**OBJET : Contribution de H2air à l'élaboration du PNR – Gâtine-Poitevine** – Projets éoliens SAS « Eoliennes de la Reine des prés » sur la commune de La Peyratte et SAS « Eoliennes de l'Aubépine » sur la commune d'Airvault, filiales à 100% de la société H2air.

Dans le cadre de l'enquête publique relative au projet de Charte du Parc Naturel Régional de Gâtine Poitevine, la société H2air et ses filiales souhaitent apporter leur contribution, dans la mesure où plusieurs propositions envisagées concernent l'implantation de nouveaux projets éoliens sur le territoire.

Extrait de la charte, p.131-132 :

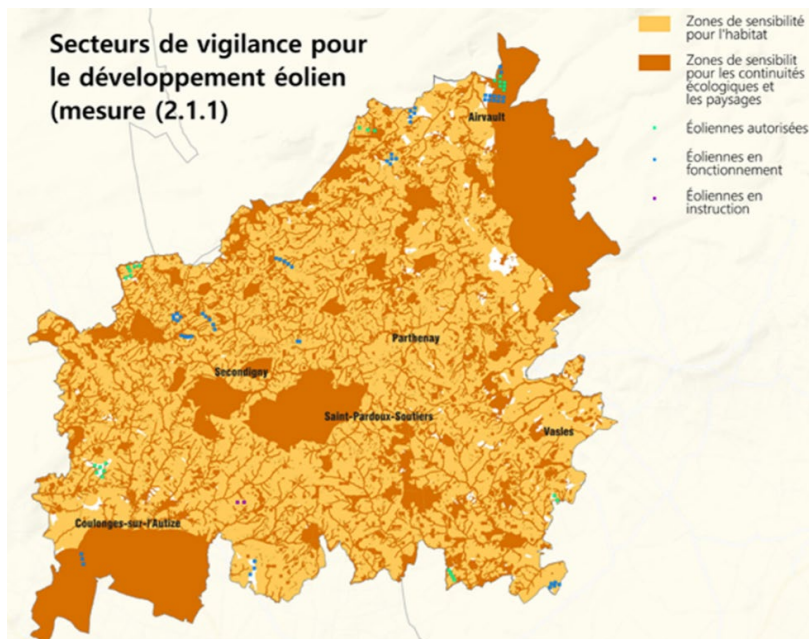
Concernant la définition de la stratégie de développement du mix énergétique, si l'objectif de transition énergétique et de préservation des milieux est partagé, plusieurs dispositions apparaissent de nature à restreindre fortement, voire bloquer, le développement éolien sur le territoire.

En effet, tout d'abord, s'agissant de **l'accompagnement des communes et EPCI dans la définition des zones d'accélération** :

- la volonté d'« éviter les effets de saturation par accumulation » n'est pas définie de manière assez précise (absence de seuils ou de critères mesurables), ce qui peut conduire à des interprétations restrictives et variables selon les territoires.
- l'intégration systématique de multiples « enjeux (paysagers, agricoles, patrimoniaux) » sans hiérarchisation claire, ni critères mesurables introduit également un risque important de blocage des projets, chaque critère pouvant être mobilisé pour justifier un refus.

Ensuite, pour **la réalisation d'un schéma directeur des énergies renouvelables**, prioriser « la mobilisation des espaces déjà anthropisés » sans autre précision limite fortement les possibilités d'implantation de projets éoliens.

Par ailleurs, s'agissant de la formulation « *accompagner les communes et les EPCI (...) pour garantir l'application des dispositions de la Charte* », si le rôle d'accompagnement du PNR est pleinement reconnu et légitime, la formulation actuelle soulève une difficulté juridique importante en ce qu'elle introduit une ambiguïté sur la répartition des compétences. En effet, la définition des zones d'accélération des énergies renouvelables relève exclusivement des communes, dans le cadre fixé par la loi relative à l'accélération de la production d'énergies renouvelables (loi APER du 10 mars 2023), avec validation par l'État. Cette compétence s'inscrit dans le principe constitutionnel de libre administration des collectivités territoriales. Dans ce contexte, la Charte d'un Parc naturel régional, bien qu'ayant une portée juridique, ne peut ni se substituer aux collectivités compétentes, ni encadrer de manière contraignante leurs décisions en matière de zonage énergétique. Or, l'emploi de l'expression « garantir l'application des dispositions de la Charte » laisse entendre un rôle prescriptif, susceptible de porter atteinte à cette libre administration.

- supprimer la référence à la priorisation des espaces déjà anthropisés pour la réalisation du schéma directeur des EnR ;
- définir des critères mesurables s'agissant des enjeux à intégrer pour la définition des zones d'accélération et de préciser quel type d'énergie renouvelable est concernée par ces enjeux ;
- supprimer la notion « garantir l'application des dispositions de la Charte ».
